改善箇所説明図

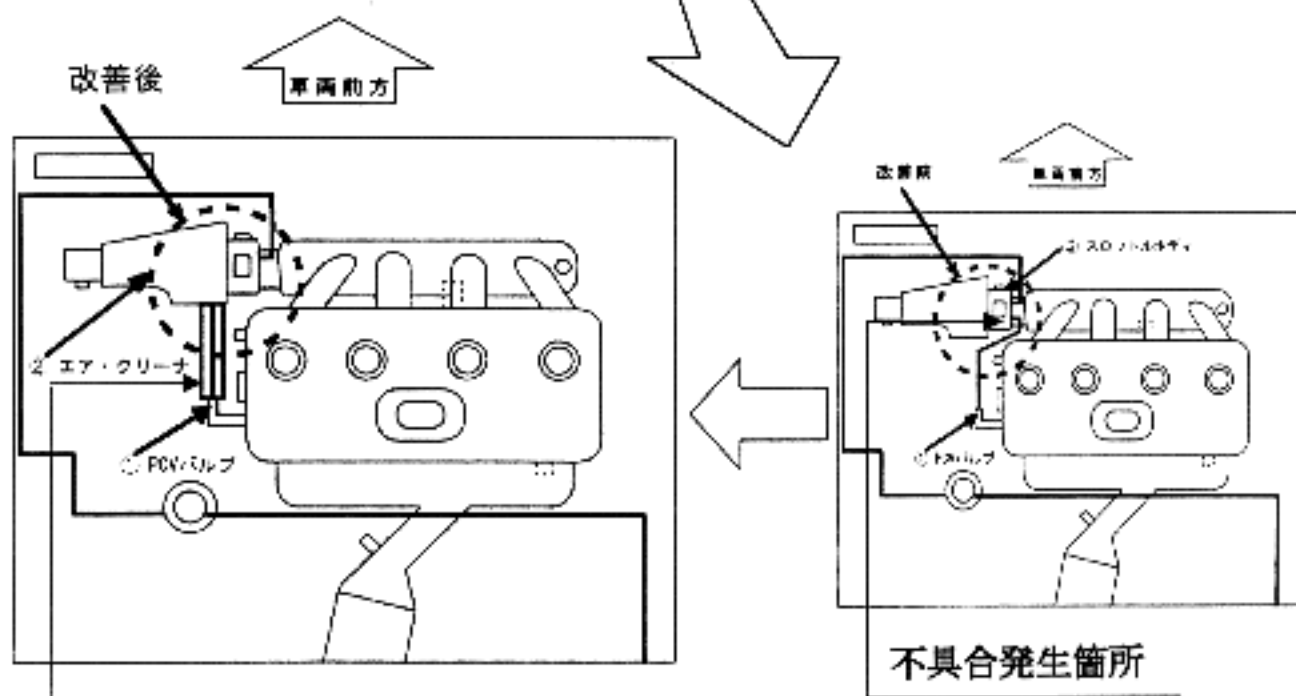
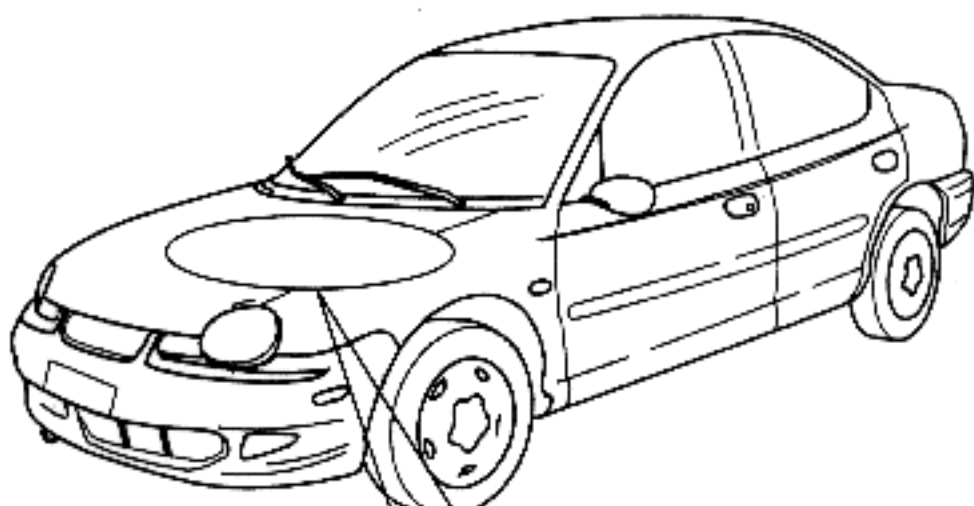
〔原動機の燃料スロットルボディにおいて、ブローバイガスを吸入するチューブの取付位置が不適切なため、外気温が極端に低い時に走行すると、最悪の場合、ブローバイガス中の蒸気がスロットルボディ内で凍結してスロットルバルブが固着し、原動機の回転が下がるおそれがある。〕

全車両、ブローバイガスの吸入チューブを対策品と交換するとともに、導入位置をエア・クリーナ右後部へ移設する。
